## **Rapport de l'Inspection des installations classées**

**Visite d'inspection du 26/09/2025**

**SECHE ECO INDUSTRIES**

**Références :** EC-2025-451-INSP-SECHE ECO INDUSTRIE-Changé-RAP

N°6 : Barrière de sécurité active (BSA)

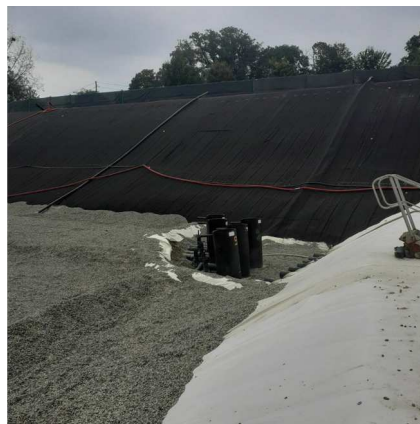
<b>Demande à formuler à l'exploitant à la suite du constat :</b>  Lors de la visite d'inspection, il n'a pas été observé d'anomalies selon le contrôle visuel réalisé par sondage. Seule une déchirure est présente sur une petite zone de la géomembrane sous les matériaux drainants au niveau de la future diguette de séparation entre les subdivisions 9/future 10. Cette zone n'est pas dans une zone qui va accueillir de déchets à court terme. Il convient de transmettre le justificatif de reprise de cette petite déchirure.
<b>Type de suites proposées :</b> Avec suites
<b>Proposition de suites :</b> Demande de justificatif à l'exploitant
<b>Proposition de délais :</b> 15 jours

*Déchirure à reprendre*
